**VERIFICA DI ASSOGGETTABILITA' VIA IN RIFERIMENTO ALLA
DOMANDA DI RINNOVO AUA
DELLA DITTA MAULE COSTRUZIONI SRL E
DELL'AGGIORNAMENTO DEL LAYOUT IMPIANTO DI RICICLO CON
SOSTITUZIONE FRANTOIO E NASTRO TRASPORTATORE
IN COMUNE DI GAMBELLARA (VI)**

**INTEGRAZIONI AI SENSI DELL'ART. 20 4° COMMA DEL D.LGS. N.
152/2006 E SS.MM. e II. (rif. nota PROVINCIA DI VICENZA prot. 11037
del 14 febbraio 2017)**

DITTA MAULE COSTRUZIONI SRL

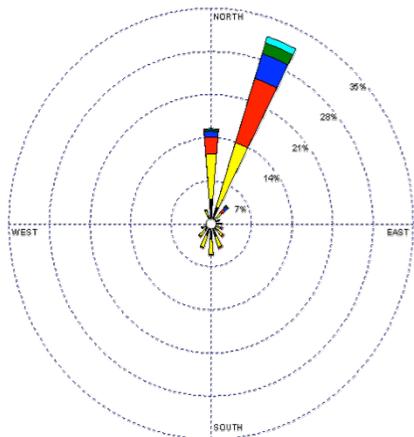
- *la continuazione della siepe arbustiva posta lungo il lato Sud-Ovest fino all'ingresso privato posto a Nord-Est, in modo da mitigare l'impatto visivo e di polveri rispetto agli edifici posti a Nord. La continuazione della formazione arbustiva dovrebbe avvenire utilizzando la medesima specie del tratto esistente (Cupressocyparis leylandii) e rispettando l'albero presente.*

- la posa di una doppia rete antipolvere lungo il confine sud-ovest/nord-est, posata su stanti in ferro verde di m 2 sopra al muretto esistente di m 1,5-2, per un'altezza totale pari a 3,5-4 m; questa soluzione in luogo della prosecuzione con siepe naturale, è proposta in quanto quest'ultima risulta di difficile attuazione. Infatti, è posta a confine con proprietà di terzi, di cui sarebbe necessario acquisire l'assenso sia per la realizzazione che per ogni operazione manutentiva che richiede l'ingresso in proprietà di terzi. Inoltre, la realizzazione della siepe comporterebbe lo spostamento di tutti i materiali stoccati sul lato nord ovest e la realizzazione di ulteriori opere, dal nuovo muro di contenimento, all'impianto di irrigazione. Oltre a questo, considerato che in caso di mancato assenso del confinante sarebbe necessario rispettare le distanze dal confine come da codice civile e prevedere spazi utili per il passaggio di mezzi per la manutenzione, vi sarebbe una significativa riduzione dello spazio utile per l'attività.

La prevalente direzione dei venti: Nord-Est, Nord, fatto che evidenzia che eventuali polveri generate all'interno dell'impianto difficilmente si orientano verso nord ovest.

Barriera con rete antipolvere (h m 2 + 1,5 m muro di cinta esistente) proposta

Barriera esistente
